JMTR原子炉施設に係る 廃止措置計画について (面談における確認事項への回答)

令和2年10月30日

国立研究開発法人日本原子力研究開発機構
高速炉・新型炉研究開発部門
大洗研究所

(10月1日、7日、23日の面談における確認事項)

【令和2年8月24日の審査会合資料】

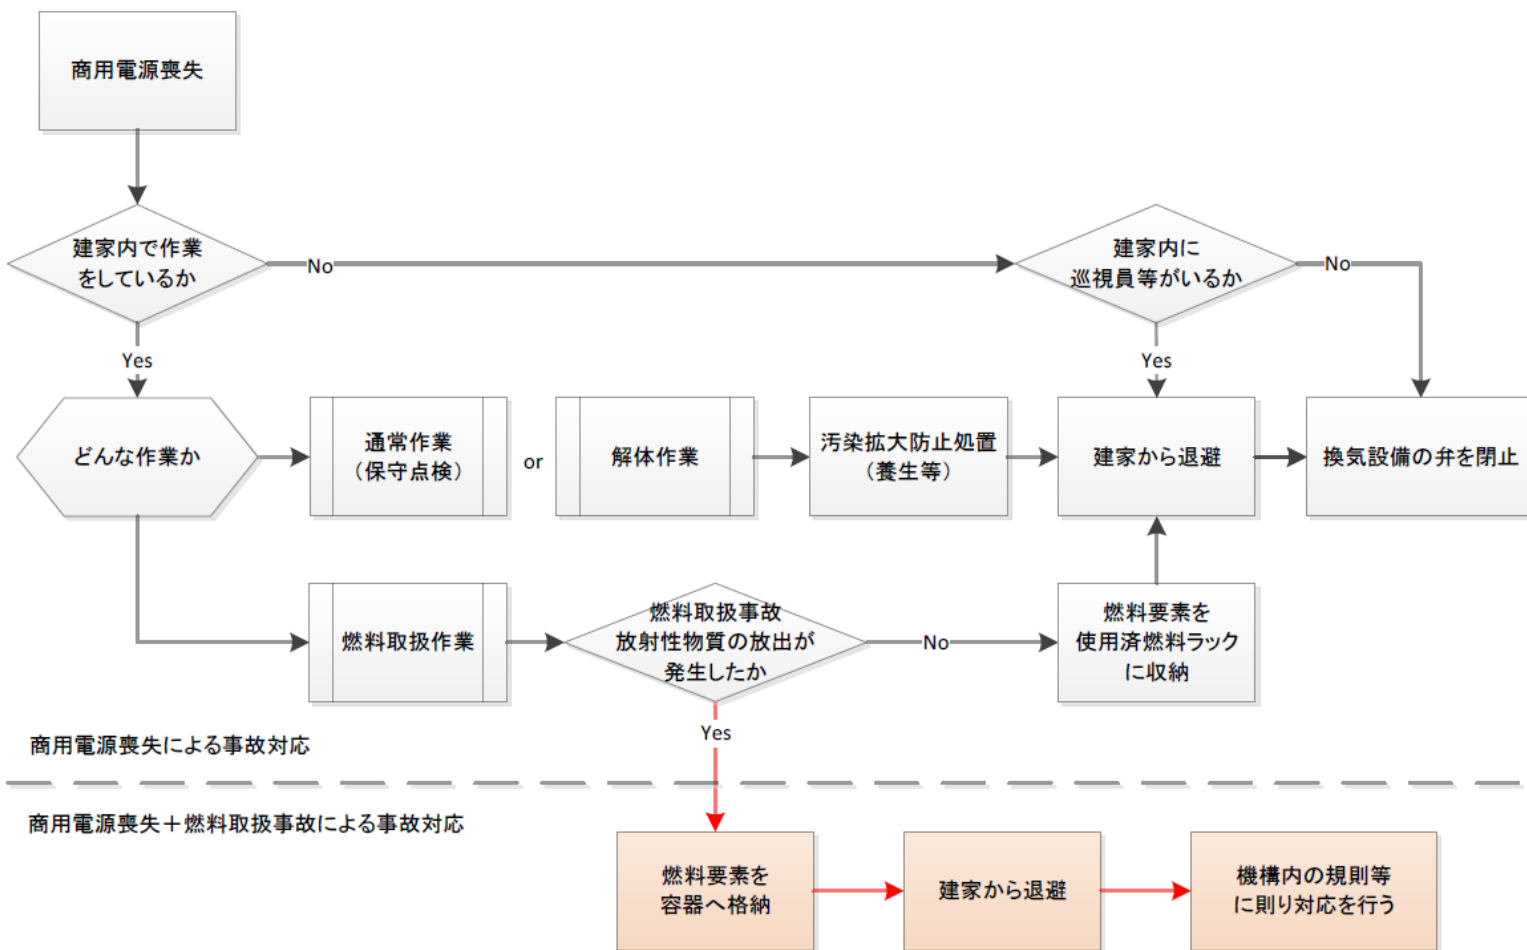
新設する空気系統用冷却設備について、耐震性をBクラス相当としているが、廃止措置段階に伴う維持機能の変更や機能を喪失した時に代替措置を行うこと等も踏まえ、廃止措置段階で必要な機能を検討すること。

- 一般産業機器と同等の管理で空気系統用冷却設備の性能は維持することが可能であり、実用発電用原子炉及びその附属施設の位置、構造及び設備の基準に関する規則及び原子力発電所耐震設計技術指針 重要度分類・許容応力編(以下「実用炉設置許可基準規則等」という。)における耐震重要度分類の考え方にも一致している。
- 許可書本文五に記載の区分に基づいて、一般機器と同等の重要度である**Cクラス(相当)に設定を変更**して、設計を行う方針とする。

○ 実用炉設置許可基準規則等におけるCクラスの定義と対象設備の確認

耐震重要度分類 及び定義	機能別施設	対象設備
Cクラス Sクラスに属する施設及びBクラスに属する施設以外の一般産業施設又は公共施設と同等の安全性が要求される施設	(a) 原子炉の反応度を制御するための設備で、Sクラス、Bクラスに属さない施設	主要設備など (再循環流量制御装置、制御棒駆動水圧系)
		間接支持構造物など (原子炉建屋、制御建屋)
	(b) 放射性物質を内蔵しているか、又はこれに関連した設備で、Sクラス、Bクラスに属さない施設	主要設備など (試料採取系、床ドレン系、洗濯廃液処理系、など)
		間接支持構造物など (原子炉建屋、タービン建屋、廃液処理建屋)
	(c) 放射線安全に関係しない設備等	主要設備など (循環水系、 原子炉補機冷却系 、タービン補機冷却系、所内用空気系、計装用空気系、など)
		間接支持構造物など (海水ポンプ基礎等海水系を支持する構造物、原子炉建屋、タービン建屋、制御建屋)

実用炉設置許可基準規則等から、「(c)放射線安全に関係しない施設等」の内、原子炉補機冷却系に空気系統用冷却設備は該当。

ディーゼル発電機の位置関係図

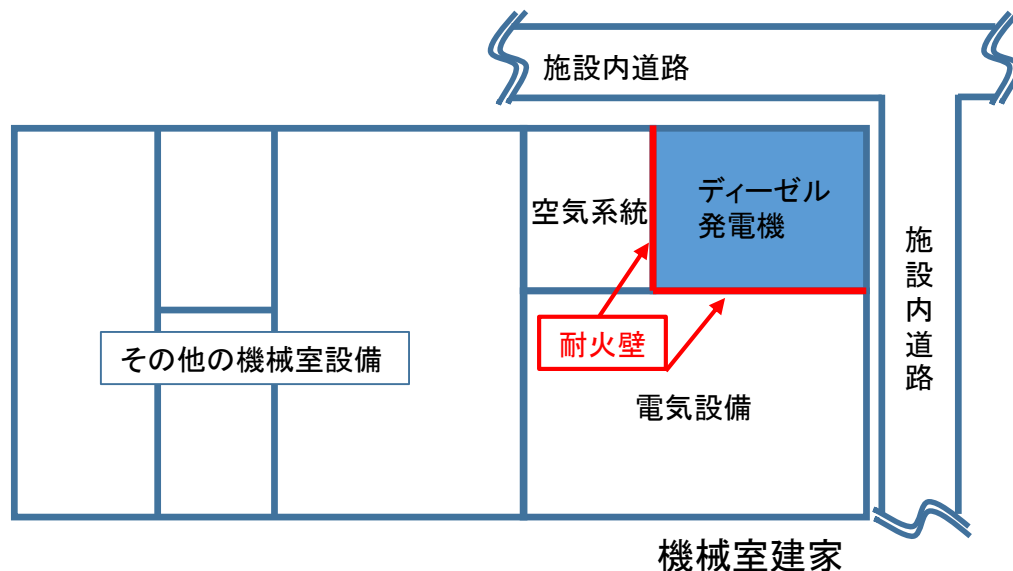
ディーゼル発電機について、性能維持施設から除外し一般設備として保管管理するとしていることは理解するが、例えば、解体するまでの期間中に火災源とならないよう適切に管理していくこと等について、他の性能維持施設への影響について管理方針を説明すること。

ディーゼル発電機は廃止措置計画の認可に伴い、供用を終了し、解体撤去を行う。解体撤去の内容は以下の通り。

- ① 負荷設備への給電ライン（母線）との切離し
- ② UCL系統との切離し
- ③ 燃料及び潤滑油の除去等
- ④ 機器全体の解体撤去

ディーゼル発電機は、炉規法及び消防法の適用を受けているが、供用終了に伴い、炉規法の規制から外れるが、供用中の管理と同様に、消防法に基づいた所内規程による管理を引き続き行い、火災防止に努める。

なお、ディーゼル発電機と隣接する空気系統及び電気設備は耐火壁で仕切られているため、火災による影響のリスクは低減できる。
